Nr. 2749 din 26.02.2016

CLARIFICARI LA DOCUMENTAȚIA DE ATRIBUIRE ANEXATĂ ANUNȚULUI DE PARTICIPARE NUMĂRUL 165427 DIN 12.01.2016 PUBLICATĂ ÎN SEAP PENTRU PROCEDURA DE ATRIBUIRE A CONTRACTULUI DE ACHIZIȚIE PUBLICĂ AVÂND CA OBIECT: LOT 1: "PROIECTAREA ȘI EXECUȚIA LUCRĂRILOR PENTRU OBIECTIVUL DE INVESTIȚIE „REABILITARE ȘI MODERNIZARE DRUM JUDEȚEAN DJ 108D: CRIȘENI (DN 1H) - CEHU SILVANIEI (DJ 196), KM 0+000 - 22+693” și LOT 2: "PROIECTAREA ȘI EXECUȚIA LUCRĂRILOR PENTRU OBIECTIVUL DE INVESTIȚIE „REABILITARE ȘI MODERNIZARE DRUM JUDEȚEAN DJ 196:LIM. JUD. SATU-MARE – HOROATU CEHULUI – BENESAT, KM 28+000-28+900 – 36+080-43+150”

VEDERE GABION

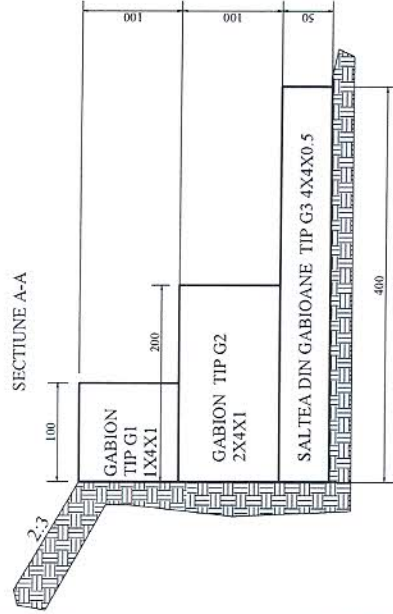
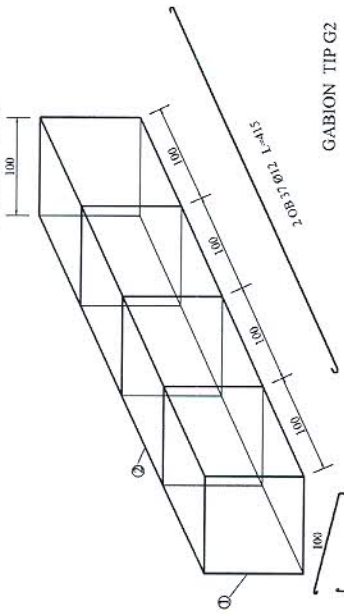
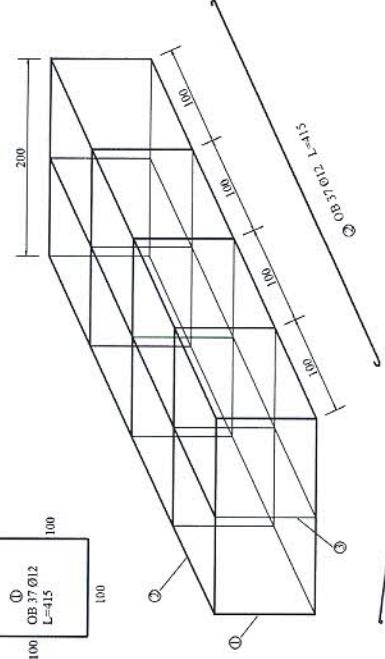
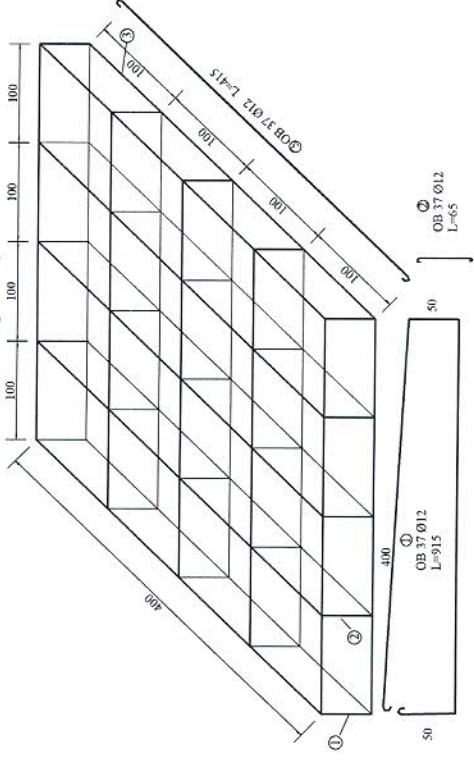
Va solicitam sa puneti la dispozitie caracteristicile acestora: lungimi de aplicare, din care sa reiasa latimi, inaltime (la gabioane).

Gabioanele se vor proiecta în lungime totală de 60 m, conform detaliului atașat.
